**Ergänzung zum Raumordnungsverfahren
(ROV) mit integriertem
Zielabweichungsverfahren (ZAV)**

„Wasserstoffleitung Leidingen – Dillingen“ der CREOS
Deutschland Wasserstoff GmbH im Raum Dillingen/Saar
wegen geringfügiger Trassenänderung im Bereich
Oberlimberg

**Raumordnerische Beurteilung und
Zielabweichungsentscheid**

Abb. 1 : Vorzugsvariante des Raumordnungsverfahrens (rot), Trassenänderung (blau), 300 m Korridor (gelb)

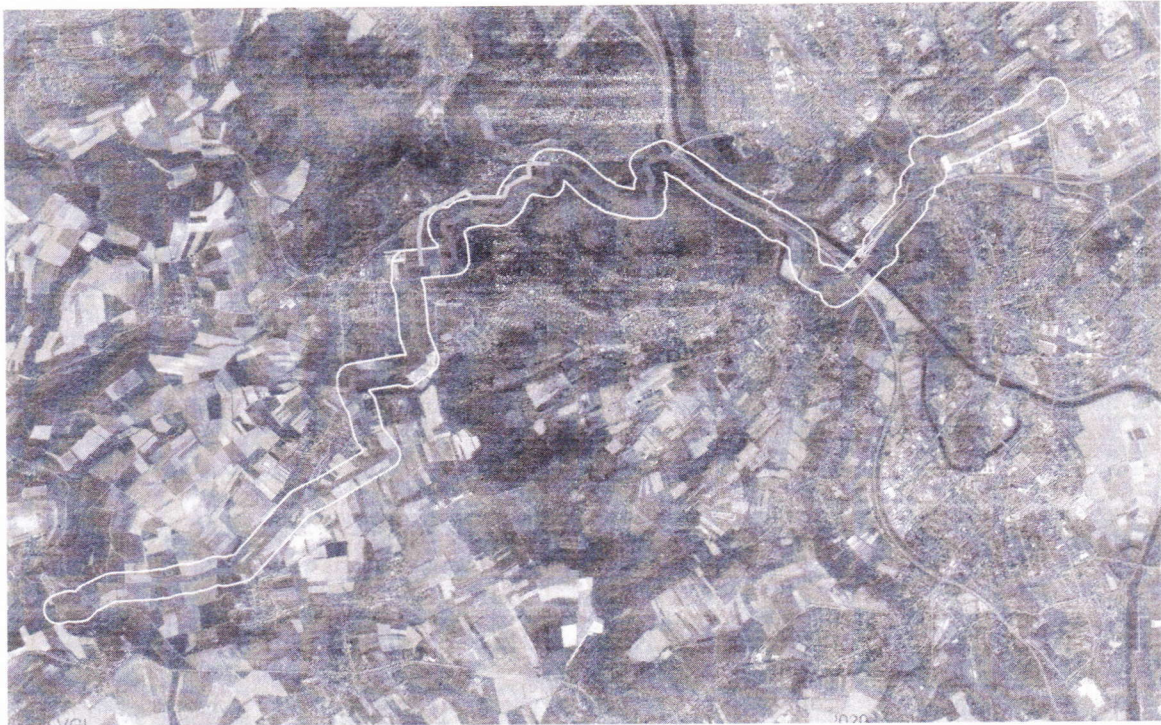
Von den insgesamt ca. 17,3 km weicht die Trassenänderung im Bereich Oberlimberg auf etwa 1 km vom 300 m-Korridor, der dem Raumordnungsverfahren mit integriertem Zielabweichungsverfahren zugrunde gelegen hat, ab (vgl. Abb. 1 und Übersichtslageplan M1:5000).

Dabei kommt es an mehreren Stellen zu kleinflächigen Abweichungen vom 300 m-Korridor. Die Abweichung vom Korridor beträgt an diesen Stellen zwischen 30 und 60 m. In einem kleinen Bereich gibt es eine größere Abweichung von ca. 100 m.

Die vorgeschlagene Planänderung ist aus Sicht der Bodendenkmalpflege äußerst gravierend. Ihre Umsetzung würde den westlichen der drei vorgeschichtlichen Wälle auf dem Limberg (Wall I) in großen Teilen restlos und irreversibel zerstören. Das ist angesichts der Bedeutung des Limbergs, der zu den wichtigsten archäologischen Denkmälern des Saarlandes gehört und auch den internationalen Vergleich nicht zu scheuen braucht, für das Landesdenkmalamt nicht hinnehmbar.

Die nun neu vorgeschlagene Trasse würde, von Westen kommend, den Wall zunächst rechtwinklig durchschneiden, auf dem Wall die Richtung ändern und nach Süden **diagonal** über den Wall ziehen, sich über die innere Wallflanke auf die Innenfläche hinter dem Wall erstrecken und schließlich nach Osten an der Südkante des Plateaus entlanglaufen. Geht man von einer Breite des Arbeitsraumes von 30 m aus, würde dies eine sehr umfassende und radikale Zerstörung des archäologischen Befundes bedeuten. Dabei ist zu bedenken, dass der Nordteil des Walles I bereits stark und dass die Fläche östlich davon durch die moderne Friedhofsnutzung völlig gestört ist. Somit würde eine Umsetzung der Planung letztlich bedeuten, dass die für die archäologische Erforschung des Limbergs besonders wichtige Zone dicht östlich des Walls I fast restlos verloren ginge.

Die „favorisierte Trasse“ sieht vor, dass die Leitung ca. 30 m vor dem Wall und ca. 50 m hinter dem Wall (Ende des Walls bei Gemarkungsgrenze angenommen) im Straßenkörper verlegt wird. Danach knickt die Leitung Richtung Süden ab. Ab dem Waldrand knickt die Leitung nach Osten ab und orientiert sich am Waldrand.

Die vom Landesdenkmalamt zu der geplanten Trassenänderung vorgetragenen Bedenken und Anforderungen können durch eine Modifikation der Trassenänderung („favorisierte Trasse“) hinreichend berücksichtigt werden.
